改善箇所説明図

キャリパー

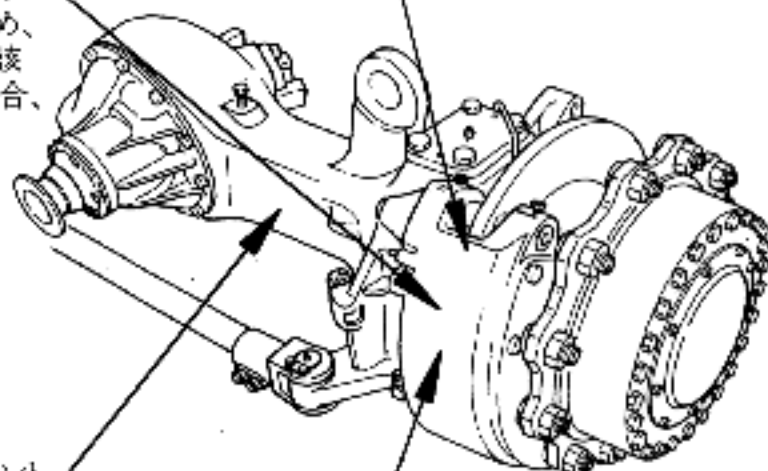
制動装置において、ディスクブレーキのキャリパーに製造不良のものがあるため、そのままの状態で使用を続けると、当該キャリパーに亀裂が発生し、最悪の場合、ブレーキ液が漏れるおそれがある。

識別：作業完了車はここに白色のペイントを塗布する。

全車両、当該キャリパーを良品と交換する。
